RZUT DACHU

PROKONBUD Pracownia Projektowa mgr inż. Tadeusz Lato Lublin ul. Szelburg Zarembiny 16 tel. 81 744-90-84, 697 707 450	
Obiekt: BUDYNEK LABORATORIUM TECHNOLOGICZNEGO WRAZ Z NIEZBEDNĄ INFRASTRUKTURĄ TECHNICZNĄ; Barak 6, 21-002 Jastków; dz. Nr 33/13, 33/14, obr. 1-Barak jedn. ewid. 060907_2 Jastków	
Inwestor: SIGMA S.A. 21-002 Jastków, ul. Barak 6	
Projektował: mgr inż. arch. Marek Podolak spec. arch.	Data : 09.2020
Sprawił: mgr inż. arch. Rafał Wesołowski spec. arch.	Skala : 1:100
Temat: RZUT DACHU	
Nr rys.: A5/Z

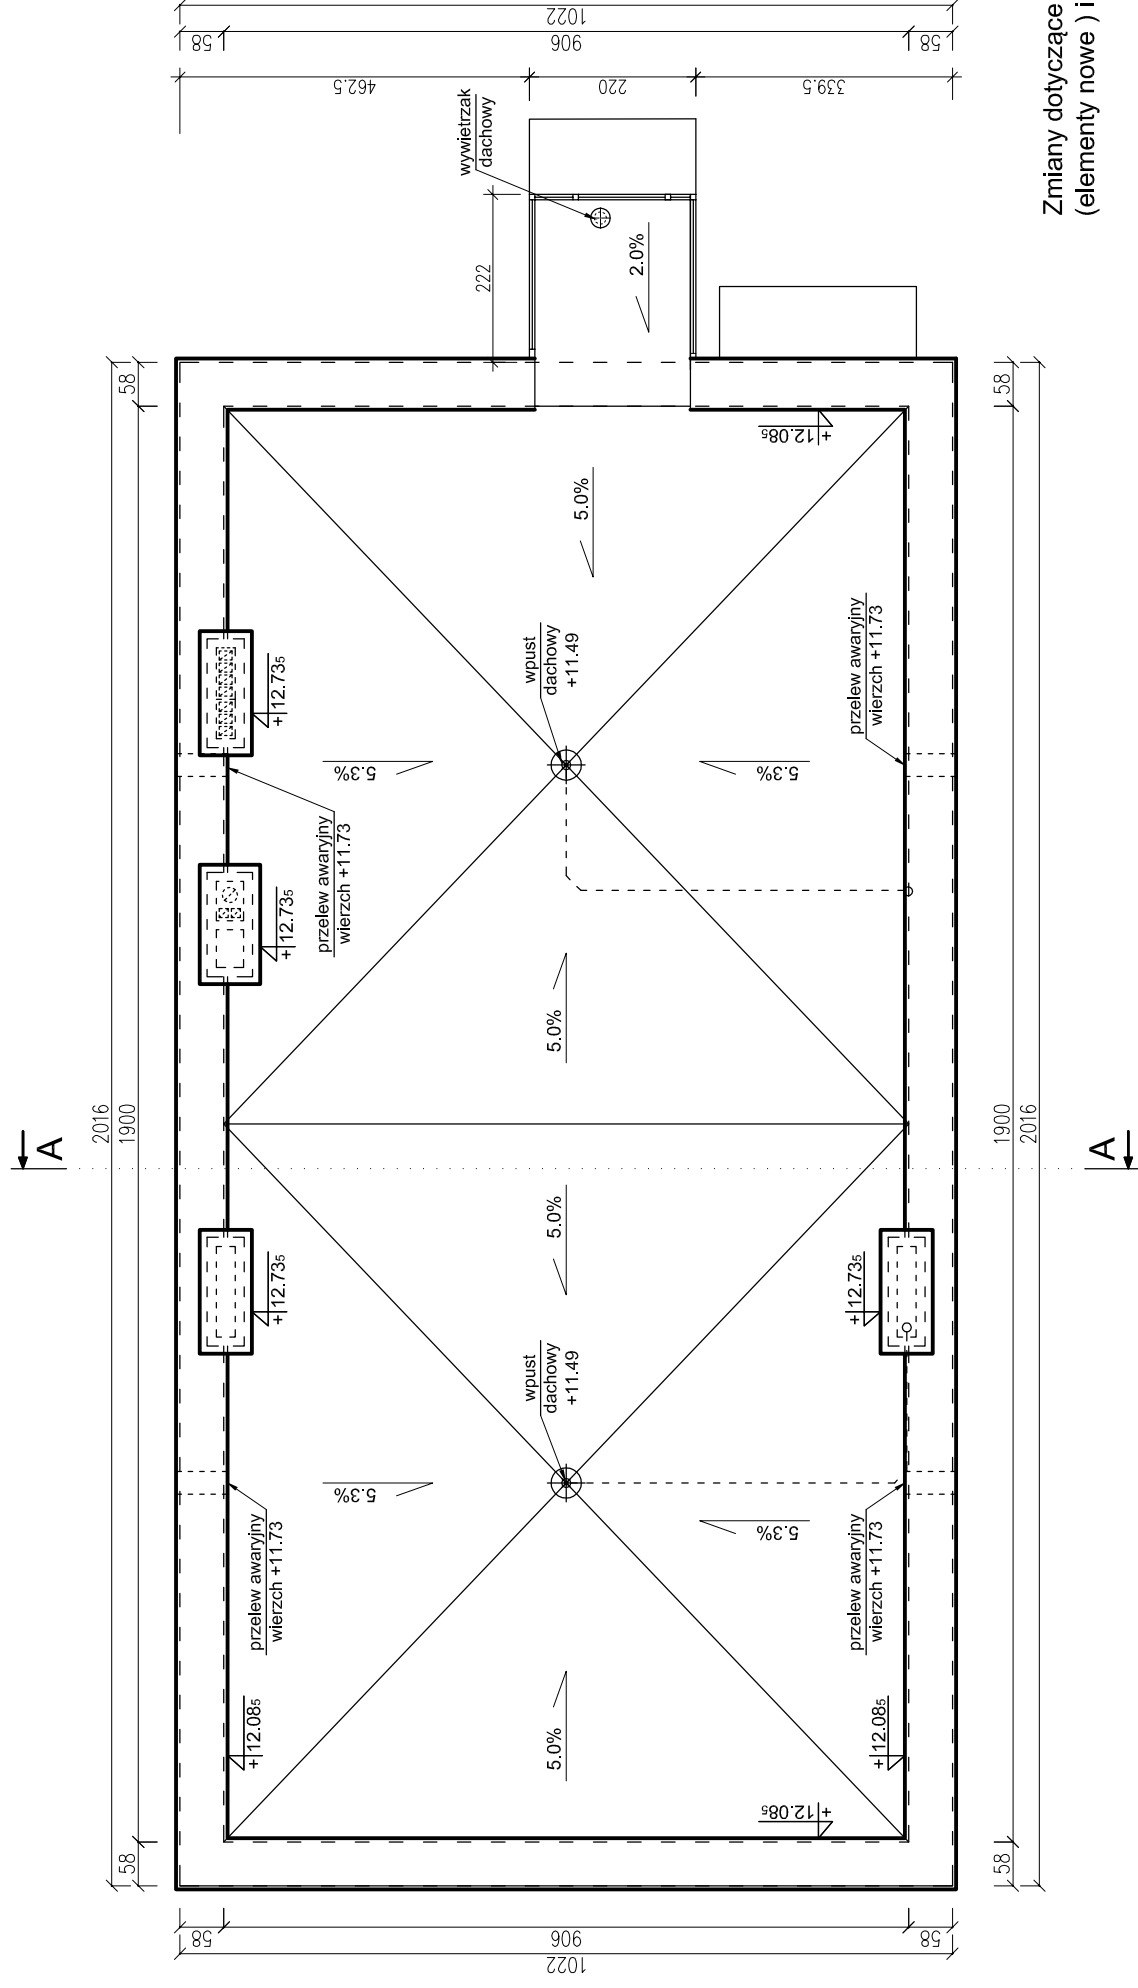
Zmiany dotyczące projektu zamieniono kolorem czerwonym (elementy nowe) i żółtym (elementy do likwidacji).
